Für eine 3. Beteiligung zum RPD vorgesehene Änderungen

***Hier: Änderungen der graphischen Darstellung in der Beikarte 5A
im Vergleich zur Fassung gemäß Regionalratsbeschluss vom
23.06.2016***

Ä3BT-Beikarte-5A-KÜ-Düsseldorf-Ratingen Nr.01

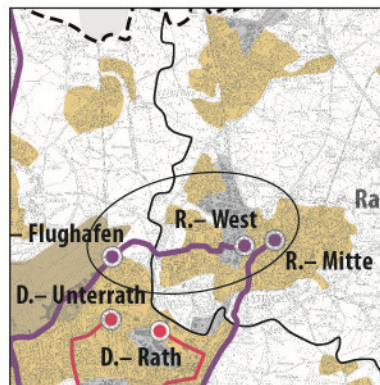
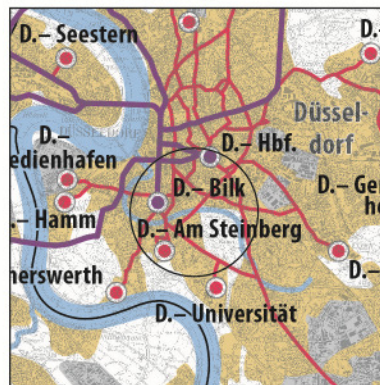
Die Darstellung der Trassen des regionalbedeutsamen ÖPNV in der Beikarte 5A ist identisch mit der des RPD-Entwurfs. In der Beikarte 5A war bisher zwischen Düsseldorf-Flughafen und Ratingen-West irrtümlicherweise noch eine grobe Trassenführung eines frühen Entwurfsstadiums dargestellt. Die Abbildung der Beikarte wird hiermit an die Darstellung des RPD-Entwurfs angeglichen.
